20 Stück Klammerblech

Benennung	Solarzellen Klammerblech
Status	Draft
Massstab	1:2
File	20090714b_klammerblech
Autor	Peter Märki

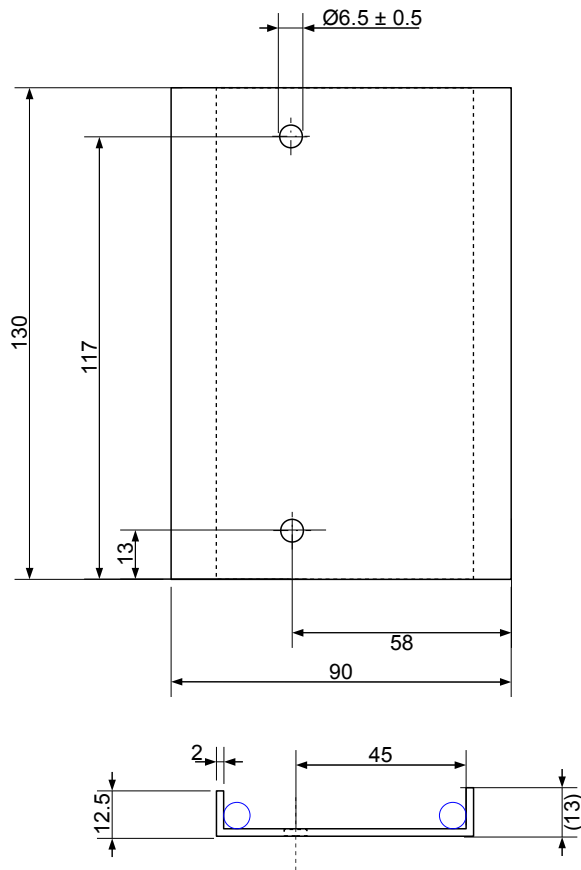
Biegeradius klein

Telefonnotiz Kurt:

Minimaler Radius Innen 3.5, Aussen 5.5
